Bekendmaking besluit tot vaststelling van de wegenlegger van de gemeente Nieuwkoop van 9 maart 2026 met kenmerk PZH-2026-887508890 (DOS-2018-0001264)

Gedeputeerde Staten van Zuid-Holland,

Figuur 2

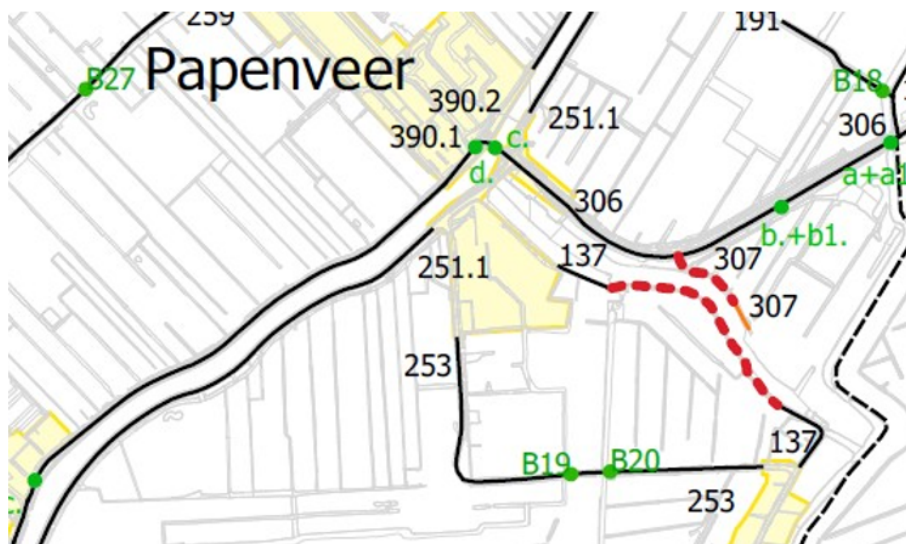
- Toevoegen van kunstwerk c aan de wegenleggerkaart, zie figuur 2.
